PREGÃO ELETRÔNICO: Nº 2025000007

OBJETO: "FORNECIMENTO, ENTREGA E INSTALAÇÃO DE EQUIPAMENTOS DE COZINHA PARA LABORATÓRIO DE GASTRONOMIA DA UNIDADE DO SENAC PRESIDENTE PRUDENTE".

DILIGÊNCIA I

CORTE

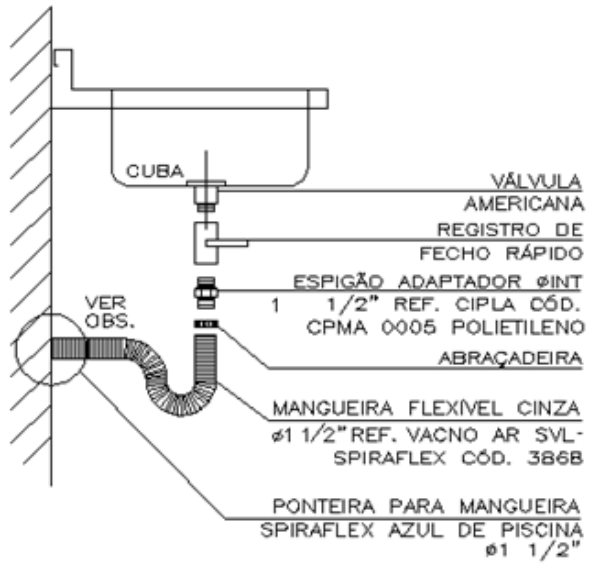
- Apresentar desenhos reais dos equipamentos fornecidos (dimensões, localização e dimensão das cubas (quando houver)
- Indicar as dimensões reais dos equipamentos em todos os desenhos
- Mesas sem saia – Estas saias vão atrapalhar os equipamentos que serão colocados sob as mesas – máquina de gelo e máquina de lavar louças
- Sem parafusos aparentes
- Espelhos retos
- Mesas com cuba com bordas quadradas, conforme especificação
- Contraventamentos laterais e posteriores.
- As mesas centrais com tampo em granito devem seguir as especificações de projeto. (ver fotos)

Os furos das mesas deverão ser executados na obra, de acordo com as torneiras, misturadores e pré-washers adquiridos

PRATELEIRAS

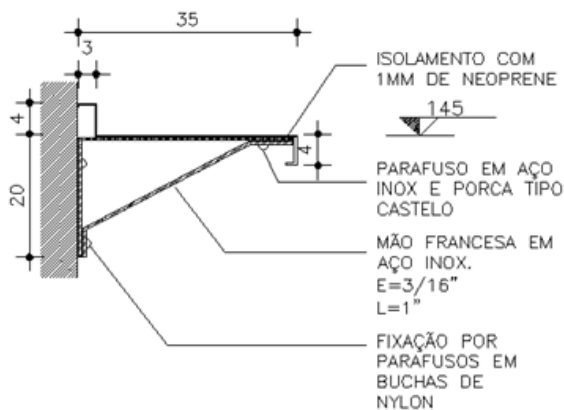
- Apresentar desenhos reais dos equipamentos fornecidos
- Indicar as dimensões reais dos equipamentos em todos os desenhos
- A mão francesa das prateleiras deve atender as especificações de projeto
- Todas as prateleiras possuem espelho com borda quadrada e 40mm de altura

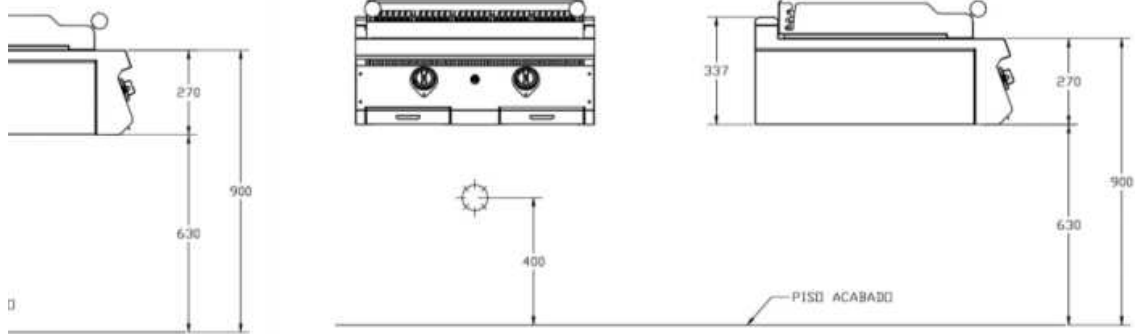
No site do fabricante os módulos de cocção têm dimensão, na largura, maior (750) ou menor (650) do que a especificada, que é 720mm, dependendo do modelo ofertado, que não está descrito no desenho de fabricação.

O refrigerador de base não encontrei no site.

Os módulos de cocção não podem ter menos de 700mm de largura.

Com os módulos de 750mm, o conjunto de cocção central terá: 3000mm, o que ultrapassa a mureta existente pronta na obra que tem 2880mm e também diminui a ação da coifa.

Na profundidade, os módulos de 750 têm 802mm, que é 57 mm a mais que os especificados, impactando na dimensão da coifa que também já está comprada.
